**DODATEK Č. 2**  
**ke Smlouvě o dílo číslo: DS202100587**  
**Agendové číslo: DS202100587/2**  
**Evidenční číslo: DS202101142**

na provedení stavebních prací  
**„Sociální bydlení města Liberce Bytový dům B – stavební práce“**

<b>INFORMACE O ZMĚĚ</b>	<b>POŘADOVÉ Č. 9</b> Datum: 31.07.2021
<b>ZMĚNU NAVRH:</b> INSTAV stavební práce, s. r. o. Sídlem: Nová Ves n. Nisou 456, 468 27	
<b>ADRESÁT:</b> STATUTÁRNÍ MĚSTO LIBEREC	
<b>PŘEDMĚT ZMĚN:</b> ZMĚNA V PROVEDENÍ OKEN	
<b>REFERENČNÍ DOKUMENTACE:</b> příloha – soupis prací TLZ 9	
<b>DŮVOD KE ZMĚĚ:</b> Na základě požadavku KAM byla navržena optimalizace provedení oken bez dopadu do celkové ceny.	
<b>VLIV NA CENU</b> Vícepráce: + 957 693,54 Kč Méněpráce: - 957 693,54 Kč	<b>ČASOVÉ VLIVY</b> Časový vliv na dílčí termíny: 0 dní Časový vliv na termín dokončení díla: 0 dní

# VÝROBNÍ DOKUMENTACE OTVOROVÝCH VÝPLNÍ

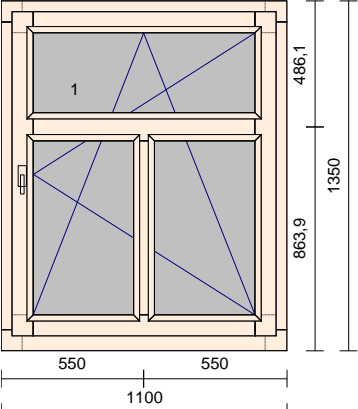
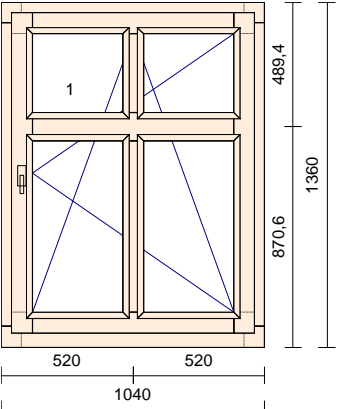
<p><b>Pozice:</b> O7      <b>množství:</b> 1</p>  <p>Upřesnění rozměru okna dle zaměření skutečného venkovního rozměru po vybourání původního špaletového okna. Zaskleno trojsklem pro dodržení projektovaného ( předepsaného ) Max. UW 0,9 W/m<sup>2</sup></p> <p>Změna – optimalizace otvírání křídel – požadavek architekta (KAM) z pohledu architektonické hodnoty městské vily .</p>	<p>TYP: jednokřídlé okno          Profil: IV78          Šířka: 1100 mm          Výška: 1350 mm          Dřevina: smrk napojovaný          Barva: RAL 7033 / RAL 7033          Barva okap.: RAL...          Okap. rám: okapnice rámová ok.AWZ 14/22          Barv.těsnění: Hnědé          Rám: rám okenní          Kotvení: na vruty - H+L+P          Parap.dráž.: Venku / Uvnitř          Křídlo: okenní křídlo          Příčka: dřevěná příčka 110mm,          dřevěná příčka 82 mm</p> <p>Sklo:          3 ks : 7 Stratobel 33.2 (PTN+,          Float/14/4 Float/14/4 Planibel Top N+,          Arg. Ug 0.60, Rw (skla) 36 dB</p> <p>  Tloušťka:          3 ks: 43.0 mm</p> <p>  Rámeček: Černý</p>

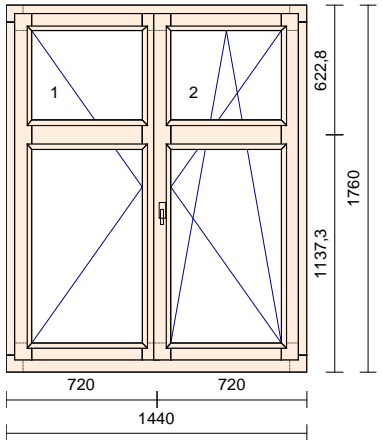
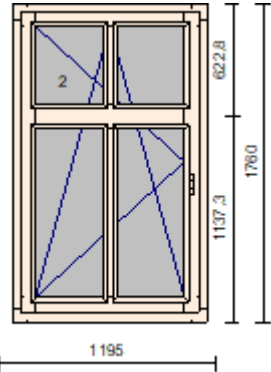
<p><b>Pozice:</b> O10      <b>množství:</b> 1</p>  <p>Upřesnění rozměru okna dle zaměření skutečného venkovního rozměru po vybourání původního špaletového okna. Zaskleno trojsklem pro dodržení projektovaného ( předepsaného ) Max. UW 0,9 W/m2 Změna – optimalizace otvírání křídel – požadavek architekta (KAM) z pohledu architektonické hodnoty městské vily .</p>	<p><b>TYP:</b> dvoukřídle okno <b>Profil:</b> IV78 <b>Šířka:</b> 1440 mm <b>Výška:</b> 1760 mm <b>Dřevina:</b> smrk napojovaný <b>Barva:</b> RAL 7033 / RAL 7033 <b>Barva okap.:</b> RAL... <b>Okap. rám:</b> okapnice rámová ok.AWZ 14/22 <b>Barv.těsnění:</b> Hnědé <b>Rám:</b> rám okenní <b>Kotvení:</b> na vruty - H+L+P <b>Parap.dráž.:</b> Venku / Uvnitř <b>Křídlo:</b> 2 * okenní křídlo <b>Příčka:</b> 2 ks : dřevěná příčka 140mm <b>Sklo:</b> 4 ks : 4 Planibel Top N+/16/4 Float/16/4 Planibel Top N+, Arg. Ug 0.60, Rw (skla) 33 dB  <b>TLoušťka:</b> 4 ks: 44.0 mm <b>Rámeček:</b> Černý</p>

**Pozice:** O12 **množství:** 1+1

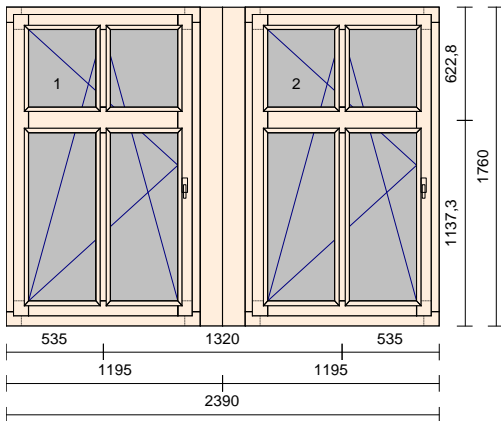
Upřesnění rozměru okna dle zaměření skutečného venkovního rozměru po vybourání původního špaletového okna.  
Změna – optimalizace otvírání křídel – požadavek architekta (KAM) z pohledu architektonické hodnoty městské vily .

TYP: dvoukřídle okno  
Profil: IV78  
Šířka: 2390 mm  
Výška: 1760 mm  
Dřevina: smrk napojovaný  
Barva: RAL 7033 / RAL 7033  
Barva okap.: RAL...  
Okap. rám: okapnice rámová ok.AWZ 14/22  
Barv.těsnění: Hnědé  
Rám: rám okenní  
Spojka: **PolohaŠířkaPopis**  
svisle414 mmspoj s vloženým hranolem 2x  
Kotvení: na vruty - H+L+P  
Parap.dráž.: 2 \* Venku / Uvnitř  
Křídlo: 2 \* okenní křídlo  
Příčka: 2 ks : dřevěná příčka 140mm,  
4 ks : dřevěná příčka 82 mm  
Sklo: 8 ks : 7 Stratobel 33.2 (PTN+, Float)/14/4 Float/14/4 Planibel Top N+, Arg. Ug 0.60, Rw (skla) 36 dB  
Tloušťka: 8 ks: 43.0 mm  
Rámeček: Černý

**Pozice:** O13 **množství:** 1

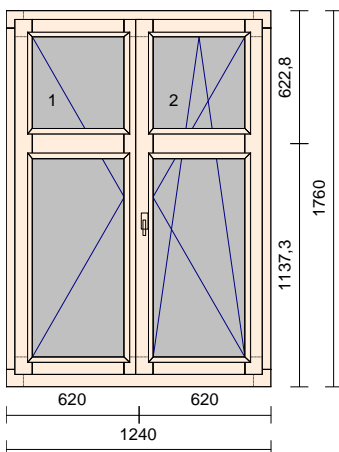
Upřesnění rozměru okna dle zaměření skutečného venkovního rozměru po vybourání původního špaletového okna.  
Změna – optimalizace otvírání křídel – požadavek architekta (KAM) z pohledu architektonické hodnoty městské vily .

**Pozice:** O16 **množství:** 2

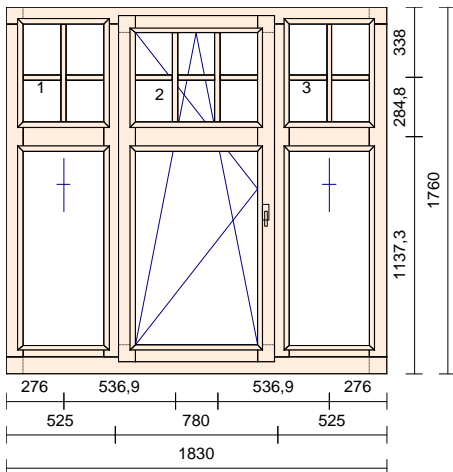
Upřesnění rozměru okna dle zaměření skutečného venkovního rozměru po vybourání původního špaletového okna.  
Zaskleno trojsklem pro dodržení projektovaného ( předepsaného )  
Max. UW 0,9 W/m<sup>2</sup>  
Změna – optimalizace otvírání křídel – požadavek architekta (KAM)  
z pohledu architektonické hodnoty městské vily .

**TYP:** Konstrukce (UNI)  
**Profil:** IV78  
**Šířka:** 1830 mm  
**Výška:** 1760 mm  
**Dřevina:** smrk napojovaný  
**Barva:** RAL 7033 / RAL 7033  
**Barva okap.:** RAL...  
**Okap. rám:** okapnice rámová ok.AWZ 14/22  
**Barv.těsnění:** Hnědé  
**Rám:** rám okenní  
**Kotvení:** na vruty - H  
**Parap.dráž.:** Venku / Uvnitř  
**Křídlo:** 2 \* R-dorovnění kř. D87,  
okenní křídlo  
**Příčka:** 3 ks : dřevěná příčka 140mm,  
22 ks : nalepovací 25x8mm s D20  
**Sklo:** 6 ks : 4 Planibel Top N+/16/4  
Float/16/4 Planibel Top N+, Arg. Ug  
0.60, Rw (skla) 33 dB  
**Tloušťka:** 6 ks: 44.0 mm  
**Rámeček:** Černý

**Pozice:** O17 **množství:** 3

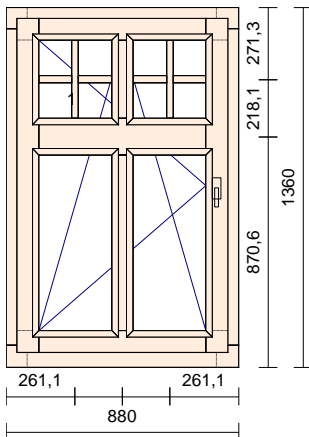
Upřesnění rozměru okna dle zaměření skutečného venkovního rozměru po vybourání původního špaletového okna.  
Zaskleno trojsklem pro dodržení projektovaného ( předepsaného )  
Max. UW 0,9 W/m<sup>2</sup>  
Změna – optimalizace otvírání křídel – požadavek architekta (KAM)  
z pohledu architektonické hodnoty městské vily .

**TYP:** jednokřídlé okno  
**Profil:** IV78  
**Šířka:** 880 mm  
**Výška:** 1360 mm  
**Dřevina:** smrk napojovaný  
**Barva:** RAL 7033 / RAL 7033  
**Barva okap.:** RAL...  
**Okap. rám:** okapnice rámová ok.AWZ 14/22  
**Barv.těsnění:** Hnědé  
**Rám:** rám okenní  
**Kotvení:** na vruty - H+L+P  
**Parap.dráž.:** Venku / Uvnitř  
**Křídlo:** okenní křídlo  
**Příčka:** dřevěná příčka 140mm,  
2 ks : dřevěná příčka 82 mm,  
12 ks : nalepovací 25x8mm s D20  
**Sklo:** 4 ks : 4 Planibel Top N+/16/4  
Float/16/4 Planibel Top N+, Arg. Ug  
0.60, Rw (skla) 33 dB  
**Tloušťka:** 4 ks: 44.0 mm  
**Rámeček:** Černý

**Pozice:** O22 **množství:** 1

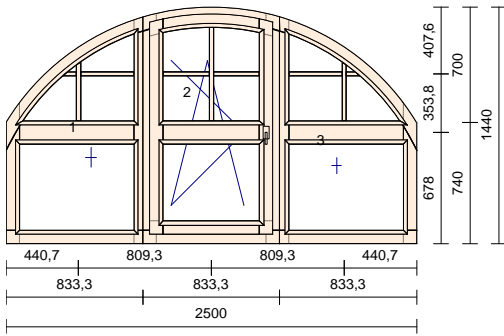
Upřesnění rozměru okna dle zaměření skutečného venkovního rozměru po vybourání původního špaletového okna.  
Zaskleno trojsklem pro dodržení projektovaného ( předepsaného )  
Max. UW 0,9 W/m<sup>2</sup>  
Změna – optimalizace otvírání křídel – požadavek architekta (KAM)  
z pohledu architektonické hodnoty městské vily .

**TYP:** Konstrukce (UNI)  
**Profil:** IV78  
**Šířka:** 2500 mm  
**Výška:** 1440 mm  
**Dřevina:** smrk napojovaný  
**Barva:** RAL 7033 / RAL 7033  
**Barva okap.:** RAL...  
**Okap. rám:** okapnice rámová ok.AWZ 14/22  
**Barv.těsnění:** Hnědé  
**Rám:** rám okenní  
**Parap.dráž.:** 3 \* Venku / Uvnitř  
**Křídlo:** 2 \* F-bez dorovnání,  
okenní křídlo  
**Příčka:** 3 ks : dřevěná příčka 140mm,  
6 ks : nalepovací 25x8mm bez D.,  
12 ks : nalepovací 25x8mm s D20  
**Sklo:** 6 ks : 4 Planibel Top N+/16/4  
Float/16/4 Planibel Top N+, Arg. Ug  
0.60, Rw (skla) 33 dB  
**Tloušťka:** 6 ks: 44.0 mm  
**Rámeček:** Černý

**Pozice:** O24 **množství:** 1

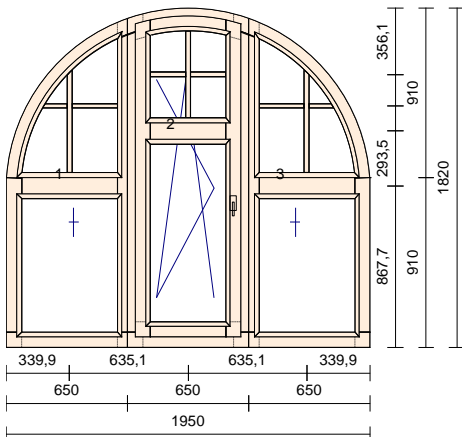
Upřesnění rozměru okna dle zaměření skutečného venkovního rozměru po vybourání původního špaletového okna.  
Zaskleno trojsklem pro dodržení projektovaného ( předepsaného )  
Max. UW 0,9 W/m<sup>2</sup>  
Změna – optimalizace otvírání křídel – požadavek architekta (KAM)  
z pohledu architektonické hodnoty městské vily .

**TYP:** Konstrukce (UNI)  
**Profil:** IV78  
**Šířka:** 1950 mm  
**Výška:** 1820 mm  
**Dřevina:** smrk napojovaný  
**Barva:** RAL 7033 / RAL 7033  
**Barva okap.:** RAL...  
**Okap. rám:** okapnice rámová ok.AWZ 14/22  
**Barv.těsnění:** Hnědé  
**Rám:** rám okenní  
**Parap.dráž.:** 3 \* Venku / Uvnitř  
**Křídlo:** 2 \* F-bez dorovnání,  
okenní křídlo  
**Příčka:** 3 ks : dřevěná příčka 140mm,  
18 ks : nalepovací 25x8mm bez D.  
**Sklo:** 6 ks : 4 Planibel Top N+/16/4  
Float/16/4 Planibel Top N+, Arg. Ug  
0.60, Rw (skla) 33 dB  
**Tloušťka:** 6 ks: 44.0 mm  
**Rámeček:** Černý

**Pozice:** O27 **množství:** 1

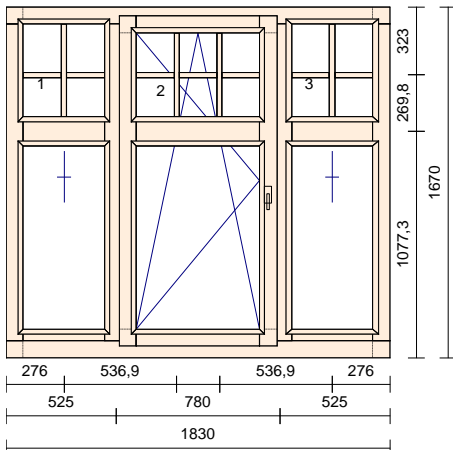
Upřesnění rozměru okna dle zaměření skutečného venkovního rozměru po vybourání původního špaletového okna.  
Zaskleno trojsklem pro dodržení projektovaného ( předepsaného )  
Max. UW 0,9 W/m<sup>2</sup>  
Změna – optimalizace otvírání křídel – požadavek architekta (KAM)  
z pohledu architektonické hodnoty městské vily .

**TYP:** Konstrukce (UNI)  
**Profil:** IV78  
**Šířka:** 1830 mm  
**Výška:** 1670 mm  
**Dřevina:** smrk napojovaný  
**Barva:** RAL 7033 / RAL 7033  
**Barva okap.:** RAL...  
**Okap. rám:** okapnice rámová ok.AWZ 14/22  
**Barv.těsnění:** Hnědé  
**Rám:** rám okenní  
**Kotvení:** na vruty - H  
**Parap.dráž.:** Venku / Uvnitř  
**Křídlo:** 2 \* R-dorovnění kř. D87,  
okenní křídlo  
**Příčka:** 3 ks : dřevěná příčka 140mm,  
22 ks : nalepovací 25x8mm s D20  
**Sklo:** 6 ks : 4 Planibel Top N+/16/4  
Float/16/4 Planibel Top N+, Arg. Ug  
0.60, Rw (skla) 33 dB  
**Tloušťka:** 6 ks: 44.0 mm  
**Rámeček:** Černý

**Pozice:** O30 **množství:** 1

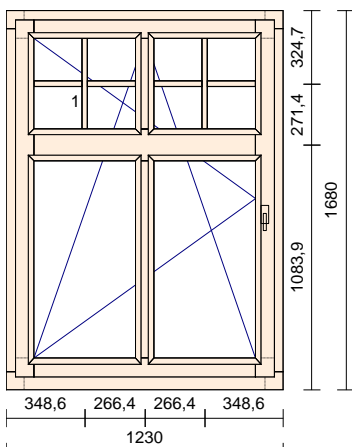
Upřesnění rozměru okna dle zaměření skutečného venkovního rozměru po vybourání původního špaletového okna.  
Zaskleno trojsklem pro dodržení projektovaného ( předepsaného )  
Max. UW 0,9 W/m<sup>2</sup>  
Změna – optimalizace otvírání křídel – požadavek architekta (KAM)  
z pohledu architektonické hodnoty městské vily .

**TYP:** jednokřídlé okno  
**Profil:** IV78  
**Šířka:** 1230 mm  
**Výška:** 1680 mm  
**Dřevina:** smrk napojovaný  
**Barva:** RAL 7033 / RAL 7033  
**Barva okap.:** RAL...  
**Okap. rám:** okapnice rámová ok.AWZ 14/22  
**Barv.těsnění:** Hnědé  
**Rám:** rám okenní  
**Kotvení:** na vruty - H+L+P  
**Parap.dráž.:** Venku / Uvnitř  
**Křídlo:** okenní křídlo  
**Příčka:** dřevěná příčka 140mm,  
2 ks : dřevěná příčka 82 mm,  
12 ks : nalepovací 25x8mm s D20  
**Sklo:** 4 ks : 4 Planibel Top N+/16/4  
Float/16/4 Planibel Top N+, Arg. Ug  
0.60, Rw (skla) 33 dB  
**Tloušťka:** 4 ks: 44.0 mm  
**Rámeček:** Černý

**Pozice:** O35 **množství:** 1

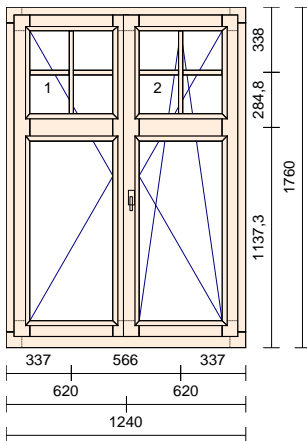
Upřesnění rozměru okna dle zaměření skutečného venkovního rozměru po vybourání původního špaletového okna.  
Změna – optimalizace otvírání křídel – požadavek architekta (KAM) z pohledu architektonické hodnoty městské vily .

**TYP:** dvoukřídle okno  
**Profil:** IV78  
**Šířka:** 1240 mm  
**Výška:** 1760 mm  
**Dřevina:** smrk napojovaný  
**Barva:** RAL 7033 / RAL 7033  
**Barva okap.:** RAL...  
**Okap. rám:** okapnice rámová ok.AWZ 14/22  
**Barv.těsnění:** Hnědé  
**Rám:** rám okenní  
**Kotvení:** na vruty - H+L+P  
**Parap.dráž.:** Venku / Uvnitř  
**Křídlo:** 2 \* okenní křídlo  
**Příčka:** 2 ks : dřevěná příčka 140mm,  
12 ks : nalepovací 25x8mm s D20  
**Sklo:** 4 ks : 4 Planibel Top N+/16/4  
Float/16/4 Planibel Top N+, Arg. Ug  
0.60, Rw (skla) 33 dB  
**Floušťka:** 4 ks: 44.0 mm  
**Rámeček:** Černý

**Pozice:** O36-O37 **množství:** 1+1

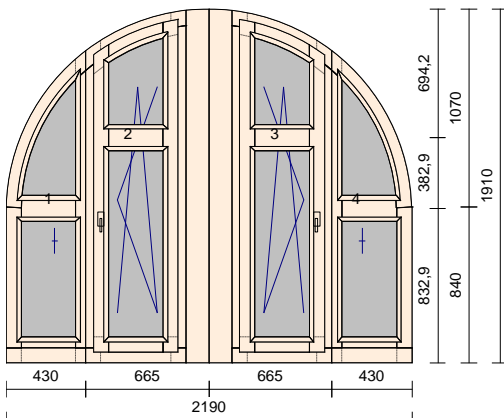
Upřesnění rozměru okna dle zaměření skutečného venkovního rozměru po vybourání původního špaletového okna.  
Změna – optimalizace otvírání křídel – požadavek architekta (KAM) z pohledu architektonické hodnoty městské vily .

**TYP:** Konstrukce (UNI)  
**Profil:** IV78  
**Šířka:** 2190 mm  
**Výška:** 1910 mm  
**Dřevina:** smrk napojovaný  
**Barva:** RAL 7033 / RAL 7033  
**Barva okap.:** RAL...  
**Okap. rám:** okapnice rámová ok.AWZ 14/22  
**Barv.těsnění:** Hnědé  
**Rám:** rám okenní  
**Parap.dráž.:** 4 \* Venku / Uvnitř  
**Křídlo:** 2 \* F-dorovnění kř. D83,  
2 \* okenní křídlo  
**Příčka:** 4 ks : dřevěná příčka 140mm  
**Sklo:** 8 ks : 7 Stratobel 33.2 (PTN+,  
Float)/14/4 Float/14/4 Planibel Top N+,  
Arg. Ug 0.60, Rw (skla) 36 dB  
**Floušťka:** 8 ks: 43.0 mm  
**Rámeček:** Černý
